Zarząd
Zieleni Miejskiej
w Krakowie

ZZM.11038.17.NP.271.1.58.MG

Dotyczy: postępowania prowadzonego w trybie przetargu nieograniczonego, zgodnie z przepisami ustawy z dnia 29 stycznia 2004 r. – Prawo zamówień publicznych (t. j. Dz.U. 2015 poz. 2164, z późn. zm.), którego przedmiotem jest wyłonienie Wykonawcy robót budowlanych związanych budową skate parku oraz osiedlowego pumtracku, odpowiednio w odniesieniu od jednej do dwóch części zamówienia, dla ZZM w Krakowie.

PYTANIA I ODPOWIEDZI, WYJAŚNIENIA DO SIWZ

Rys. 1

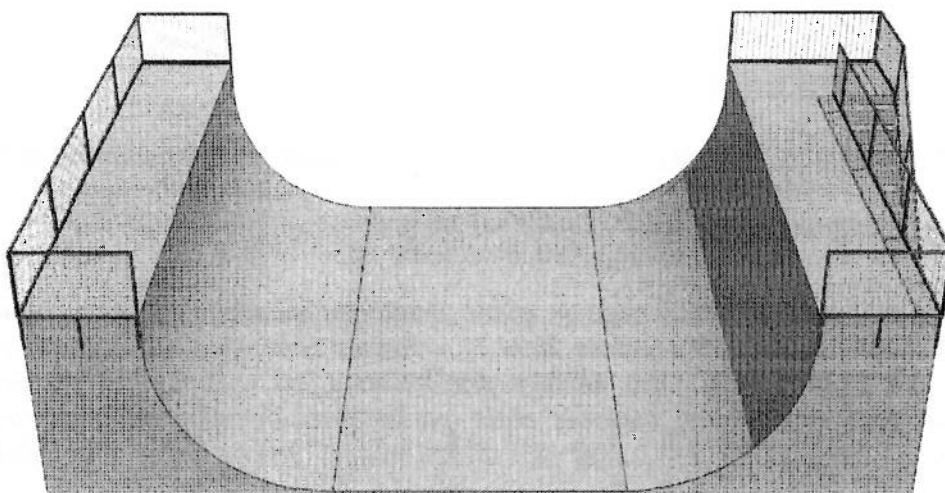
W nawiązaniu do udzielonych odpowiedzi z dnia 31.07.2017 r. dotyczących koloru materiału pokrywającego minirampę (hpl 6mm) chcielibyśmy zwrócić szczególną uwagę iż kolor jasno szary nie występuje w ofercie największych producentów pokryć urządzeń skateparku (SkaPetite, Ramp armor), których produkty są dedykowane do tego typu urządzeń, charakteryzując się najlepszymi właściwościami jezdnyimi, wytrzymałością i bezpieczeństwem. W ofercie producentów dostępne są trzy kolory z tego dwa z nich (czarny i naturalny) stosowane są na obiektach narażonych na warunki atmosferyczne. Czarny kolor jest kolorem łatwiej dostępnym i stosowanym przez wielu tańszych producentów, których produkty nie są dedykowane na urządzenia skateparku oraz charakteryzują się gorszymi właściwościami jezdnyimi. Chcąc uniknąć zastosowania przez wykonawcę tańszych zamienników, których zastosowanie przekłada się na bezpieczeństwo a które przy minirampie o wysokości ponad 3m jest kluczowe najlepszym sugerowanym rozwiązaniem jest wybór sklejki w kolorze naturalnym zbliżonym do koloru sklejki — żółto- pomarańczowym, zastosowanie którego zmusza wykonawcę do wyboru najlepszej jakości materiałów, które zaleca się do budowy skateparku a w szczególności tak wysokich elementów.

Czy zatem zamawiający dopuści wykonanie pokrycia minirampy w całości w kolorze naturalnym zbliżonym do koloru sklejki — żółto-pomarańczowym?

W związku z ograniczoną dostępnością materiału pokrywającego minirampę w kolorze jasno szarym Zamawiający dopuszcza wykonanie nawierzchni minirampy w kolorze naturalnym (żółto – pomarańczowym), nie dopuszcza natomiast wykonania nawierzchni minirampy w kolorze czarnym.

Rys. 2

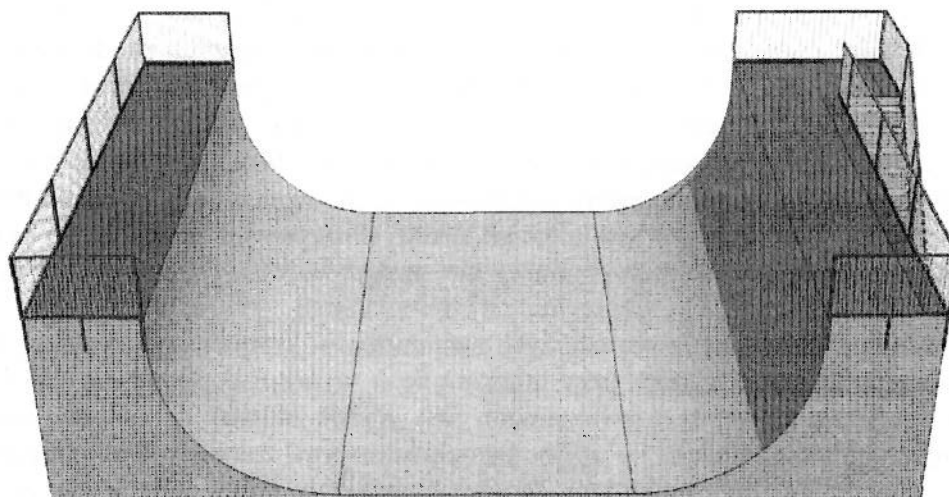
Czy Zamawiający dopuści wykonanie pokrycia łuków i powierzchni płaskich minirampy w kolorze naturalnym zbliżonym do koloru sklejki — żółto-pomarańczowy, natomiast półek, które nie stanowią element jezdny minirampy w kolorze czarnym (rys. 3)?

Zamawiający dopuszcza wykonanie pokrycia łuków i powierzchni płaskich minirampy w kolorze naturalnym zbliżonym do koloru sklejki – żółto – pomarańczowym, natomiast półek, które stanowią element jezdny minirampy w kolorze czarnym lub jasno szarym.
